**Technischer Service Hinweis  
Technical-Service-Announcement  
Nr. / No. 04-2014**

**Zündelektrode Hansabrenner/ Ignition Electrode Hansa Burner**

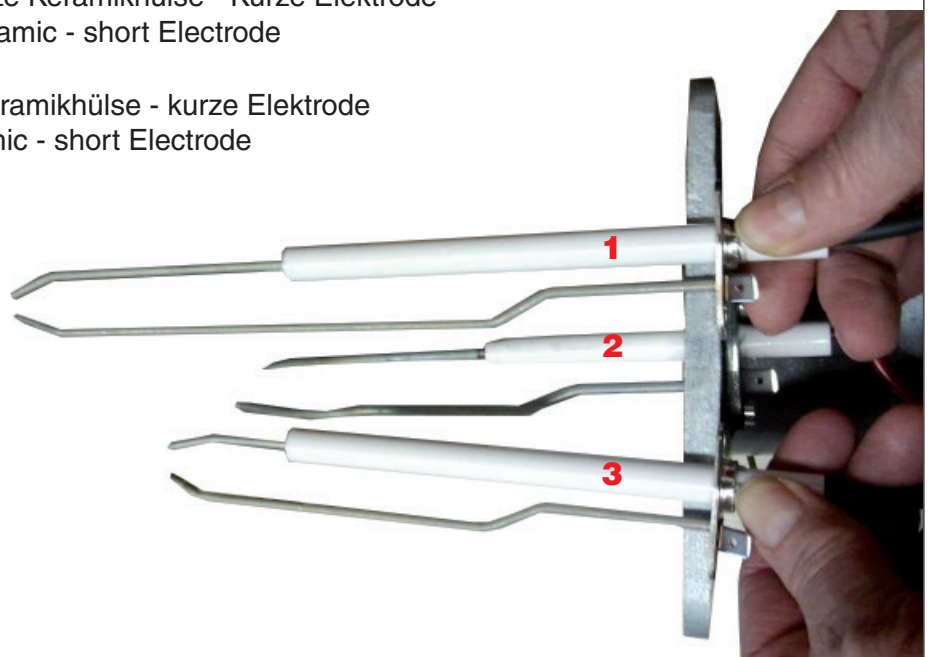
Verbesserte Ausführung Zündelektrode Hansabrenner HPM 1.1  
 Ab sofort werden bei den o.g. Hansa-Brennern nur noch Zündelektroden in der Version: Lange Keramikhülse und kurze Elektrode verwendet.  
 Die korrekte Zündelektrode kann mit der Art.-Nr. 417401 bestellt werden.

Improved Version of Ignition Electrode on Hansa Gasburner HPM1.1  
 With immediate Action all Hansa Gasburners will be equipped with the following Version of Ignition-Electrode: long Ceramic and short Electrode.  
 This Ignition Electrode can be ordered with Part-No. 417401.

- 1.** Inkorrekte Ausführung - lange Keramikhülse - lange Elektrode  
 Incorrect Version - long ceramic - long Electrode
- 2.** Inkorrekte Ausführung - kurze Keramikhülse - Kurze Elektrode  
 Incorrect Version - short ceramic - short Electrode
- 3.** Korrekte Version - Lange Keramikhülse - kurze Elektrode  
 Correct Version - long ceramic - short Electrode

Die beiden anderen Ausführungen wie auf dem Bild zu sehen, sind gegen die korrekte Version zu tauschen.

The both other, incorrect Versions of Ignition-Electrodes as shown on the picture attached have to be replaced by the correct Version.
